**СОЕДИНИТЕЛЬНЫЕ  
И КРЕПЕЖНЫЕ ДЕТАЛИ  
СТЕКЛЯННЫХ ТРУБОПРОВОДОВ**

**ГОСТ 24184-80—ГОСТ 24201-80**

**ФЛАНЦЫ НА ДВА НАТЯЖНЫХ КОЛЬЦА****Конструкция и основные размеры**

Изменение № 3 ГОСТ 24184—80 Фланцы на два натяжных кольца. Конструкция и основные размеры

Тип 2

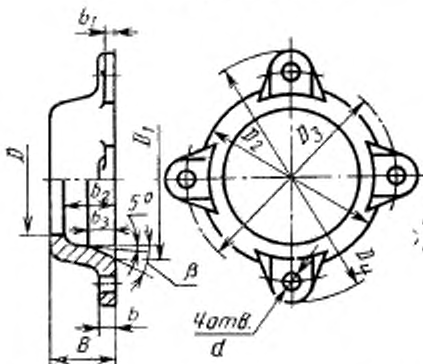
Пункт 3 изложить в новой редакции: «3. Конструкция и основные размеры фланцев типов 1 и 2 должны соответствовать указанным на черт. 1 и в табл. 1»; чертёж дополнить наименованием: «Тип 1»;

исключить знак шероховатости:  $\nabla$  дополнить чертёжом для типа 2:

Для труб с гладкими концами

$D_{\text{ц}}$  — 45, 67, 93 и 122 мм

Черт. 1

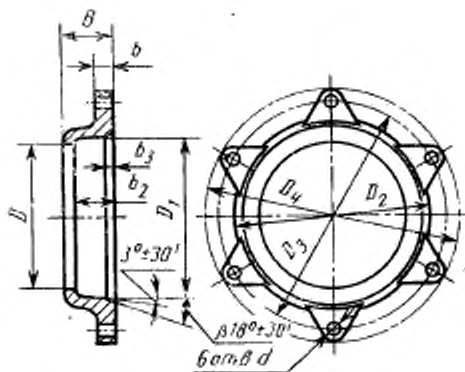
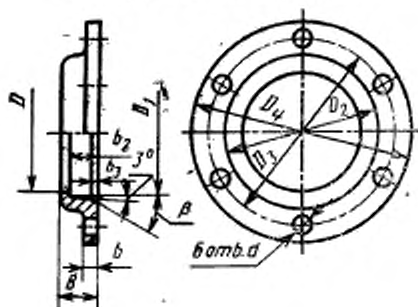
Для труб  $D_{н} = 169$  мм, 221 мм

Черт. 2

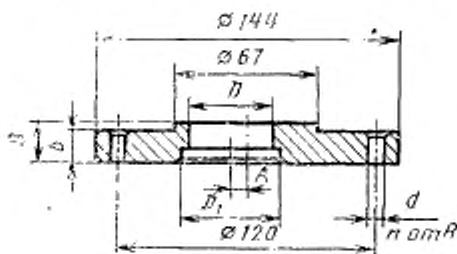
Стандарт дополнить пунктом — 3а: «3а. Конструкция фланцев типов 3 и 4 должна соответствовать черт. 2 и табл. 2».

Тип 3  
Для труб с буртами

Тип 4  
Переходные, для труб с гладкими концами
